Działając na podstawie art. 10 ust. 4 ustawy z dnia 20 czerwca 1997 r. prawo o ruchu drogowym (t. j. Dz.U. z 2023 r. poz. 1047 z późn. zm.) w związku z § 6 ust. 1 i 2 oraz § 8 ust. 2 pkt 1b rozporządzenia Ministra Infrastruktury z dnia 23 września 2003 r. w sprawie szczegółowych warunków zarządzania ruchem na drogach oraz wykonywania nadzoru nad tym zarządzaniem (t. j. Dz.U. z 2017 r. poz. 784), po rozpatrzeniu wniosku Pana Krzysztofa Trólki znak I/PS-23-1431/11/24 reprezentującego firmę Biuro Studiów i Projektów Komunikacji Spółka z o. o. z Katowic z dnia 23 lutego 2024 r. - data wpływu 23 lutego 2024 r. o zatwierdzenie projektu stałej organizacji ruchu dla drogi DW 941 (ul. Katowicka, skrzyżowanie z ul. Akacjową) w Ustroniu

organizację ruchu na podstawie projektu pn.: „Docelowa organizacja ruchu + sygnalizacja świetlna. Projekt budowy sygnalizacji świetlnej na przejściu dla pieszych przez DW 941 w rejonie skrzyżowania z ul. Akacjową w m. Ustroń” z uwagą:

TYTUŁ OPRACOWANIA: **Projekt budowy sygnalizacji świetlnej na przejściu dla pieszych przez drogę wojewódzką nr 941 w rejonie skrzyżowania z ul. Akacjową w m. Ustron.**

STADIUM PROJEKTU: **Docelowa organizacja ruchu + sygnaliza

Treść rysunku:  
Projekt organizacji ruchu wraz z numeracją elementów sterowania

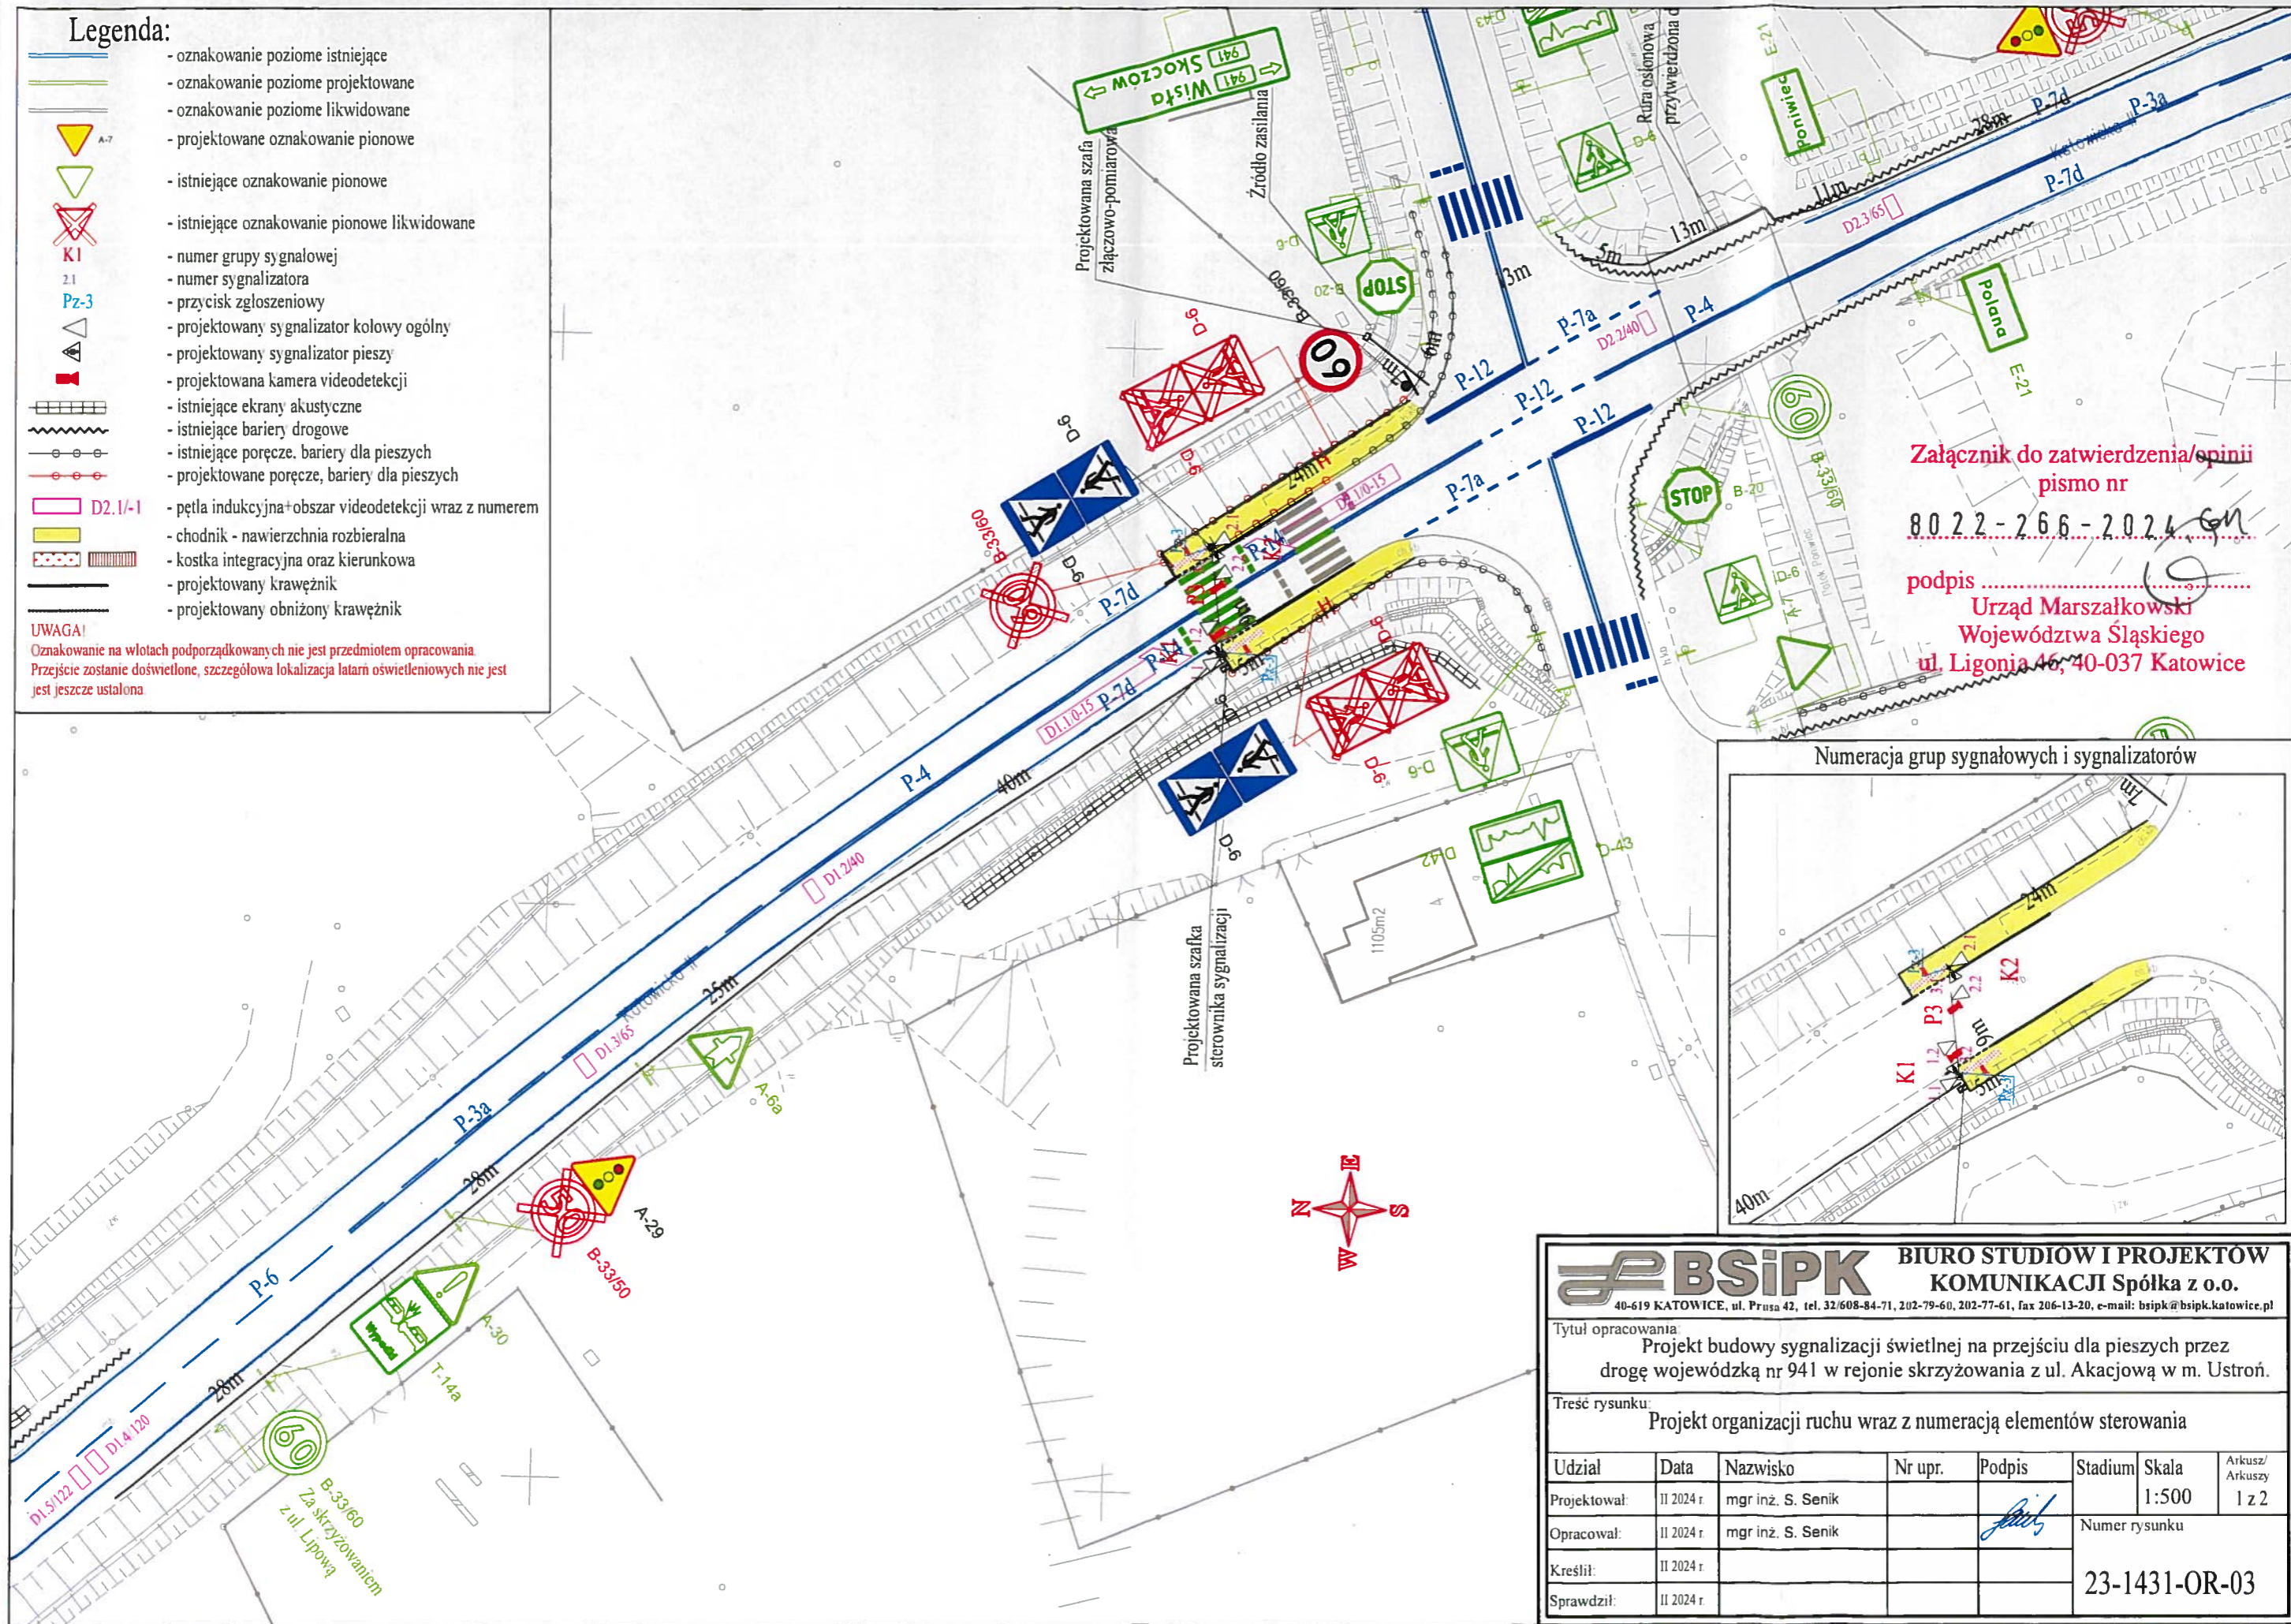
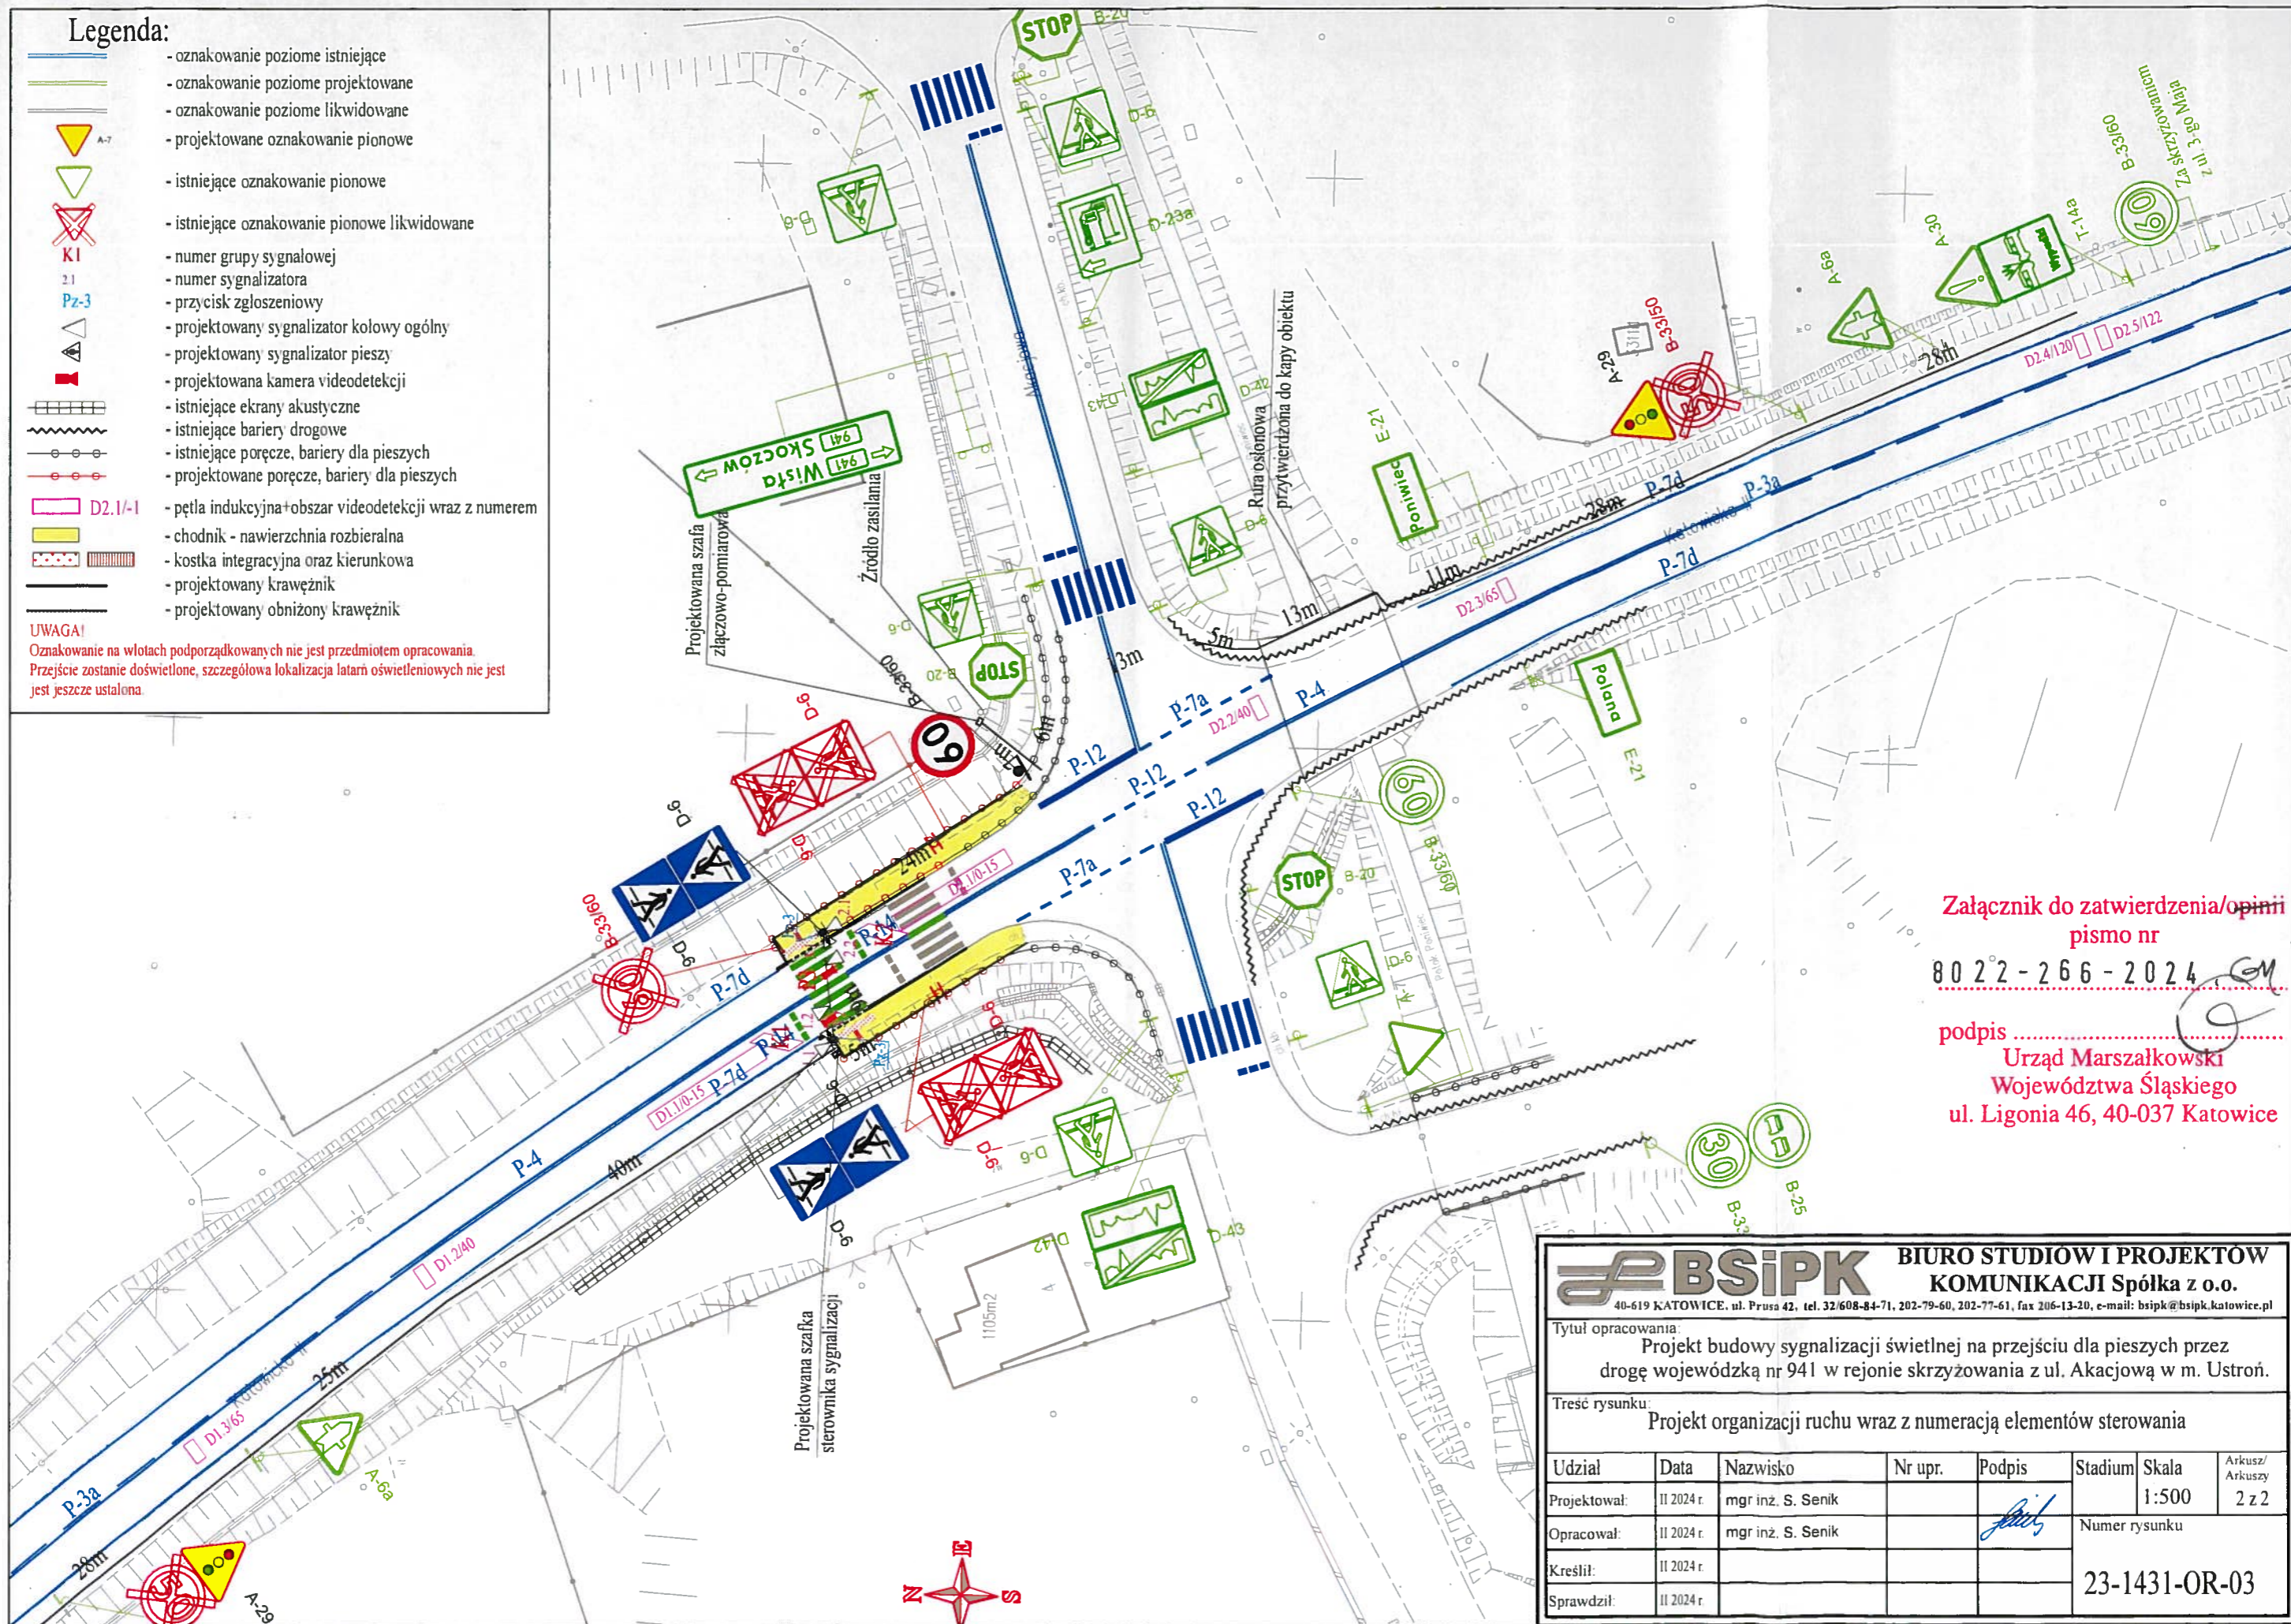
- przejście dla pieszych wykonać wraz z dedykowanym oświetleniem zgodnie z warunkami wytycznych Ministerstwa Infrastruktury.
